Ughjettu / Objet : RT 10 / PK 146+783 : Avis sollicité dans le cadre d'une demande de permis de construire n°02B 166 24 N0003 – Centre de tri et de valorisation.

Objet : Avis DGAC sur PC N°02B 166 24 N003 - SYVADEC- MONTE (2B)

Objet : Demande de permis de construire - Commune de MONTE

Objet : Implantation d'un centre de tri et de valorisation (CTV) de déchets non dangereux au lieu-dit
« Brancale » - Commune de Monte
Consultation pour contribution à l'avis de l'autorité environnementale.

Figure 9: projet de réaménagement de la route communale de Travoni. Source : étude d'impact.

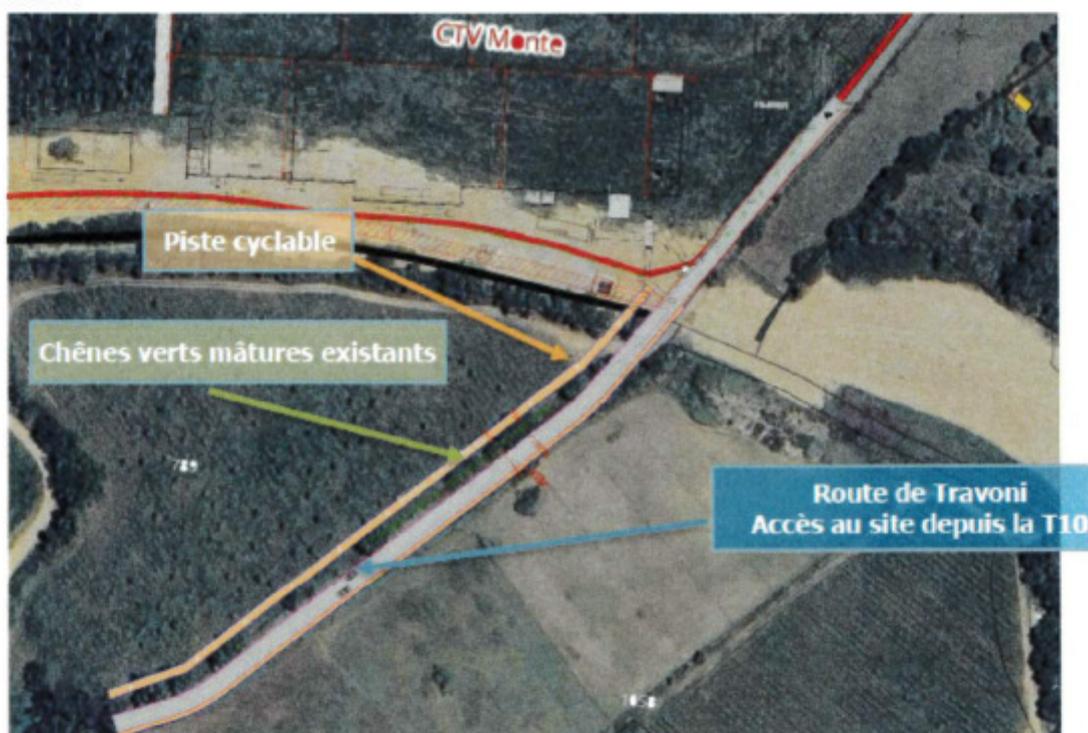
Des incohérences sont présentes dans l'étude d'impact en ce qui concerne le phasage du recalibrage de la route communale. Cette opération est parfois annoncée au début des travaux (voir page 153-154 de l'EI), parfois à la fin (voir page 29 de l'EI).
